# 安徽广信农化股份有限公司

## 安全现状评价报告

# 安徽广信农化股份有限公司 安全现状评价报告

### 安徽广信农化股份有限公司 安全生产许可延期换证现场核查问题清单

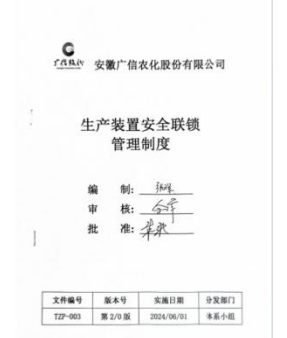
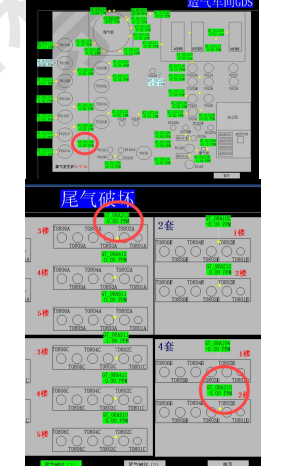
| 序号 | 隐患问题                                  | 整改情况                                   | 隐患图片                                                                                 | 整改后照片                                                                                                                                                                                                                                                             | 整改结果 |
|----|---------------------------------------|----------------------------------------|--------------------------------------------------------------------------------------|-------------------------------------------------------------------------------------------------------------------------------------------------------------------------------------------------------------------------------------------------------------------|------|
| 18 | 备用的一氧化碳压缩机润滑油有漏油现象，应加强关键设备的日常维护保养和点检。 | 漏油问题已修复，并定期对关键设备进行日常维护保养和点检工作，并做好点检表附后 |  |    | 符合   |
| 19 | 8 号尾破使用的稀盐酸储罐磁翻板液位计失效，且未设置高低限位标志。     | 液位计已修复并设置高低限位。                         |  |                                                                                                                                                                              | 符合   |

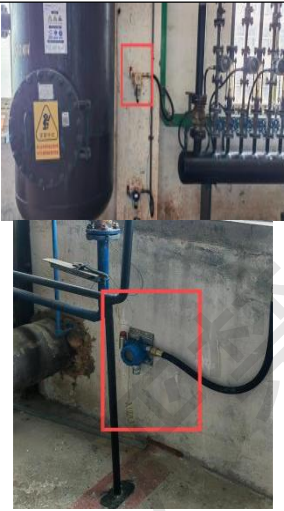
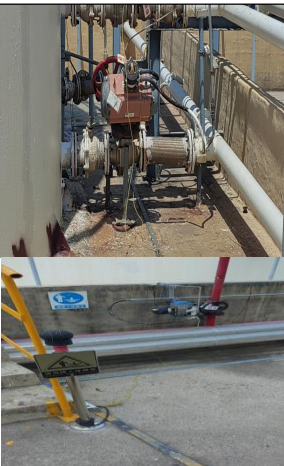
| 序号 | 隐患问题                            | 整改情况                                               | 隐患图片                                                                                 | 整改后照片                                                                                 | 整改结果 |
|----|---------------------------------|----------------------------------------------------|--------------------------------------------------------------------------------------|---------------------------------------------------------------------------------------|------|
| 20 | 4号尾破装置稀盐酸储罐液位未设置远传监控。           | 已按要求对稀盐酸储罐液位设置远传监控。                                |    |    | 符合   |
| 21 | 罐区甲醇等装卸万向节接口未设置自动锁紧装置。          | 已按要求对装卸万向节接口设置自动锁紧装置。                              |   |   | 符合   |
| 22 | 溶剂罐区围堰进口人体静电释放装置位置错误。           | 已按要求将人体静电释放装置调整至合适位置。                              |  |  | 符合   |
| 23 | 二甲胺水溶液储罐氮封系统压力设置错误，致使储罐不断有气体溢出。 | 已将储罐氮封压力设定为不大于2KPa，现场仪表压力1.23Kpa，保持微正压，储罐现场已无气体溢出。 |  |  | 符合   |

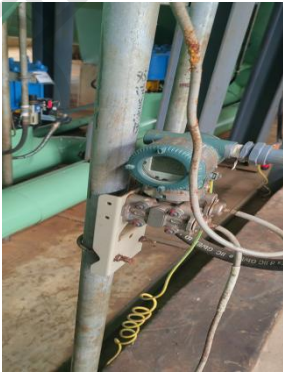
| 序号 | 隐患问题                                              | 整改情况                        | 隐患图片                                                                                 | 整改后照片                                                                                                                                                                         | 整改结果 |
|----|---------------------------------------------------|-----------------------------|--------------------------------------------------------------------------------------|-------------------------------------------------------------------------------------------------------------------------------------------------------------------------------|------|
| 28 | 噁唑菌酮车间蒸发器未设置超温联锁切断蒸汽自控阀，应核实符合性。                   | 已设置超温联锁切断蒸汽自控阀。             |    |                                                                                            | 符合   |
| 29 | 噁唑菌酮车间起重机门安全连锁装置未设置声光报警，抽查测试不能起到连锁的作用。            | 已设置起重机门声光报警，并修复连锁功能。        |    |                                                                                            | 符合   |
| 30 | 光气化区域进出口门上缺少剧毒化学品使用场所的安全警示标识，缺少剧毒化学品使用场所区域声光报警装置。 | 已在进出口门上增添剧毒品安全警示标识，并增设声光报警。 |  | <br> | 符合   |
